球磨川水系河川整備計画のあり方について

今本博健

図2 人吉観測所における水位流量関係

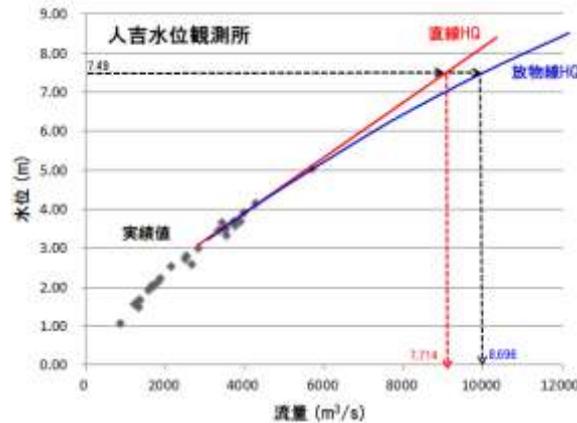
図2は、国交省の水位水質データベースに示された位況表および流況表を用いて、人吉観測所における水位と流量の関係を示したものである。Q=3,546~4,271m³/s のデータを用いて最小二乗法により直線HQおよび放物線HQを求めた。

ピーク水位7.49mに相当する流量は、直線HQだと7,714m³/sとなり、放物線HQだと8,696m³/sとなる。ここでは放物線HQによる値を採用した。なお、この値は河道通過流量であり、氾濫戻しだと約9,000m³/sになる。なお、直線HQの算定値はこれ以上小さくはないという下限値を示しており、国交省による河道通過流量7,000m³/sがこれより小さいことは過小であることを意味する。

以上のように、「一武流量が柳瀬流量より小さい」、「角・野原の流出解析では合流点の球磨川流量は川辺川流量より大きい」、「人吉流量が直線HQより小さい」という3点から、国交省による一武および人吉の流量算定値は恣意的に過小評価したとの疑義がある。

図6 人吉流量

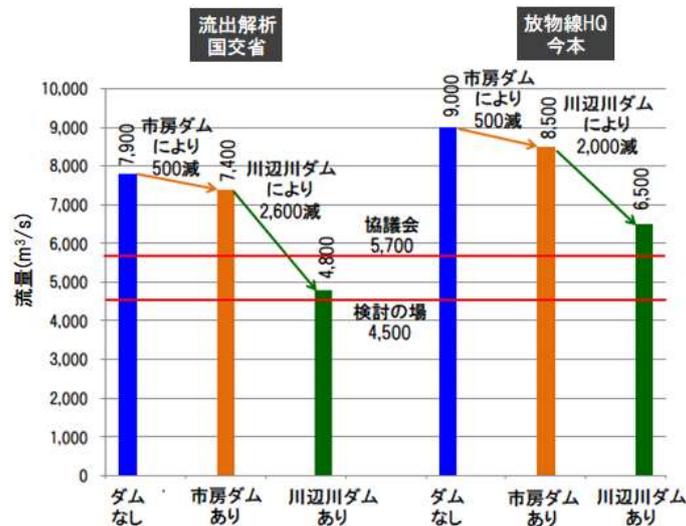
球磨川水系河川整備計画はいま岐路に立たされている。図6は人吉流量とダムとの関係を示したものである。

国交省は、流出解析の結果を用いて、人吉地点における目標高水を氾濫戻し流量 $7,900\text{m}^3/\text{s}$ に設定し、市房ダムにより $500\text{m}^3/\text{s}$ 、川辺川ダムにより $2,600\text{m}^3/\text{s}$ 低下させ、河道が受けもつ流量を $4,800\text{m}^3/\text{s}$ とするであろう。ダムによらない治水を検討する場で取り上げた対策に球磨川治水対策協議会で取り上げた対策の一部を追加すれば $4,800\text{m}^3/\text{s}$ への対応は可能であるから、定量治水を成立させることができ、川辺川ダムは必須の対策になる。

しかしもし、国交省の計算が間違っており、目標高水を $9,000\text{m}^3/\text{s}$ とするならば、河道が受けもつ流量は $6,500\text{m}^3/\text{s}$ となり、これに対応できる対策はない。定量治水は成り立たず、非定量治水にするほかない。
